**AVIS RELATIF À LA PROTECTION
CONTRE LES EVENTUELS EFFETS NOCIFS ET NUISANCES
PROVOQUÉS PAR LES RAYONNEMENTS NON IONISANTS
GÉNÉRÉS PAR DES ANTENNES ÉMETTRICES STATIONNAIRES**

Commune : COMINES-WARNETON - Exploitant : PROXIMUS

Référence exploitant : 56WNT_00

Rapport n° 5155 / 2023

Figure 1 : Vue en plan des lieux de séjour et des points de contrôle

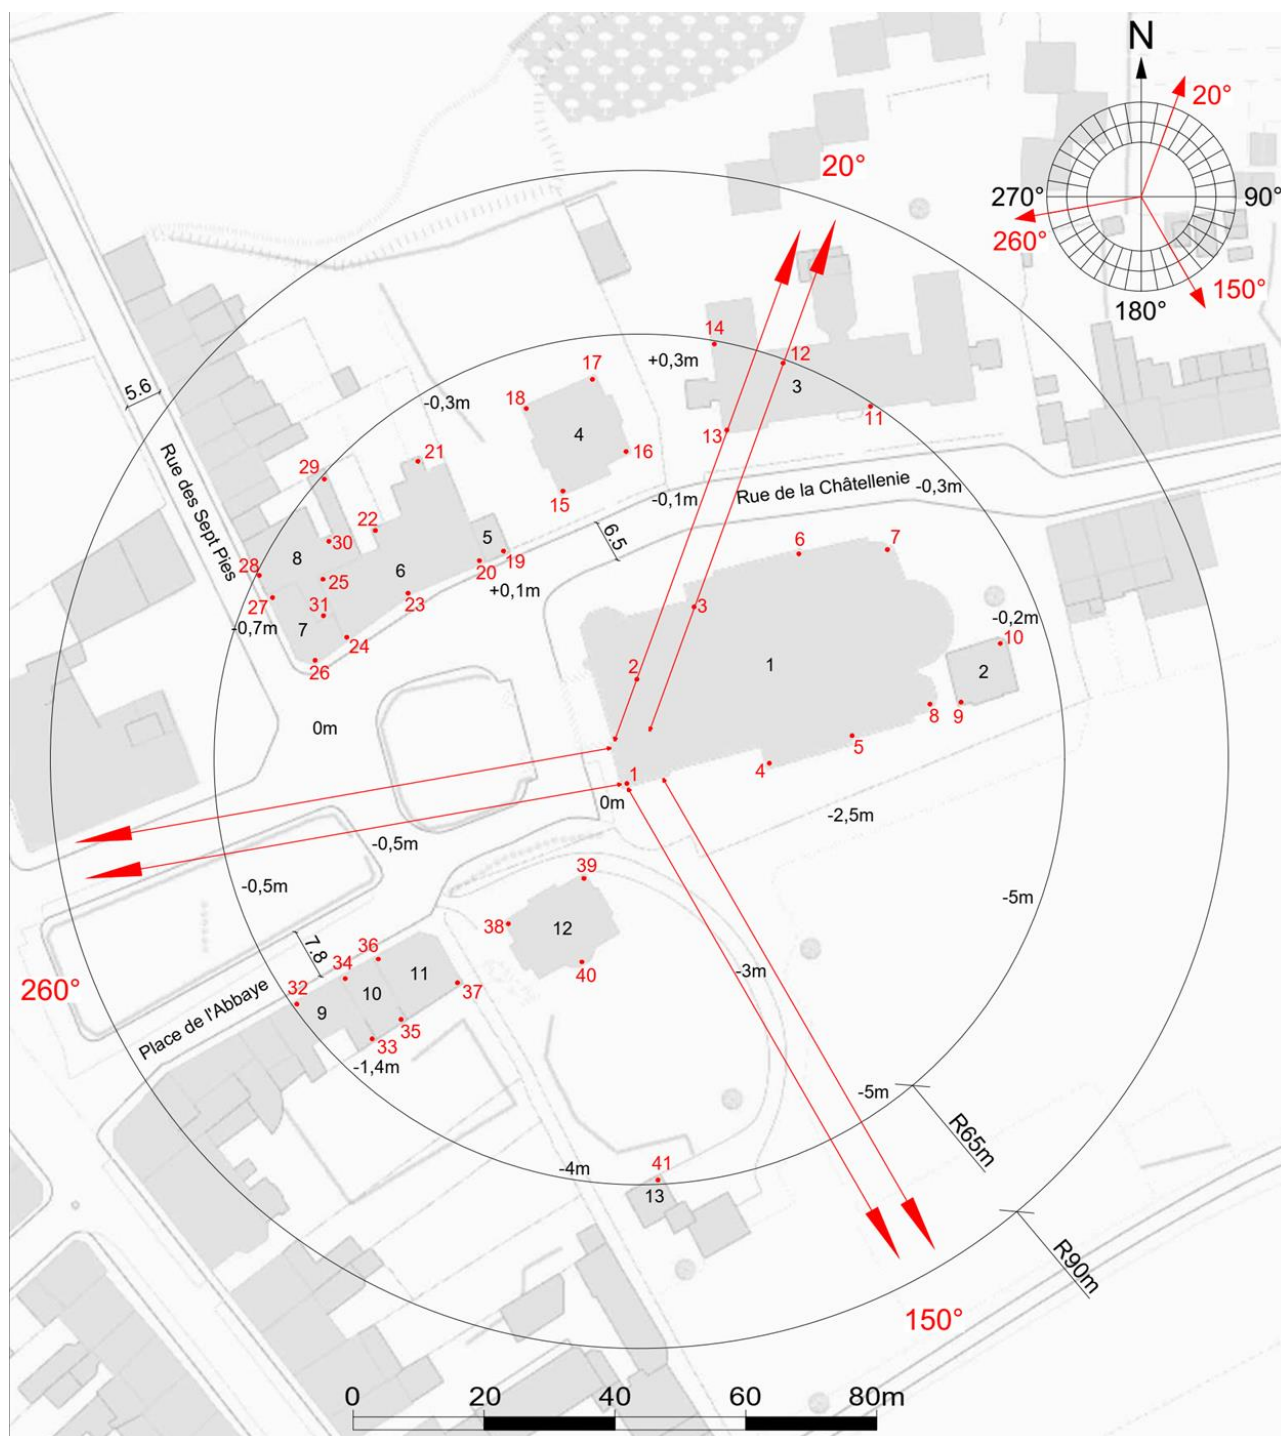
- le numéro du point de contrôle repris sur un des plans de la figure 1;
- le numéro du LS dans lequel se trouve le point de contrôle de la 1^{ère} colonne ;
- l'atténuation d'obstacle prise en compte pour le calcul de l'indice d'exposition dans le LS ;
- le résultat du calcul de l'indice d'exposition.

En ce qui concerne les antennes de l'installation mentionnées dans le tableau 1, la distance maximale à laquelle la limite pourrait être atteinte, à l'extérieur, est égale à 84,7 m. S'il n'y a pas de LS à une distance inférieure, les antennes respectent forcément la limite d'immission.

Dans le cas des LS situés à l'intérieur des bâtiments, une atténuation d'obstacle est prise en compte et il en résulte que la distance maximale à laquelle la limite pourrait être atteinte se réduit à 60,0 m.

Figure 2 : Vue en plan des installations d'antennes dans un rayon de 300 mètres autour de l'installation faisant l'objet de la demande d'avis

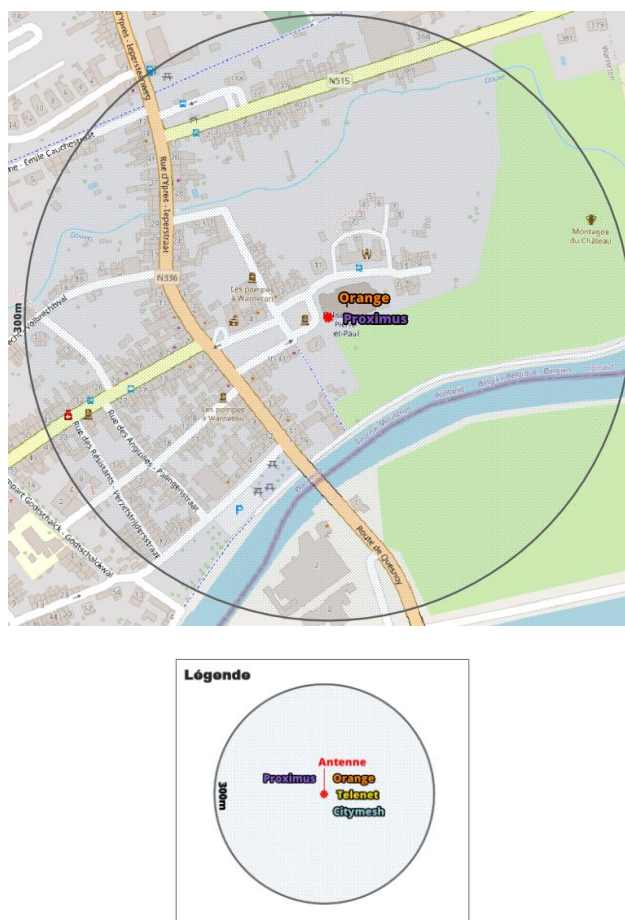
Le plan en projection verticale de la figure 2 indique la localisation des antennes actives éventuelles visées par le décret et situées dans un rayon de 300 mètres autour de l'installation référencée dans le paragraphe 2. Les données de localisation de ces antennes et les avis correspondant sont accessibles via le cadastre en ligne des antennes émettrices stationnaires⁶.

Compte tenu du nombre d'installations localisées dans la figure 2, il apparaît que l'intensité du rayonnement électromagnétique généré, dans les lieux de séjour situés à proximité de l'installation référencée dans le paragraphe 2, par l'ensemble des antennes émettrices stationnaires de l'ensemble des exploitants du même site d'antennes émettrices stationnaires respecte la limite fixée à l'article 4, § 2 du décret.
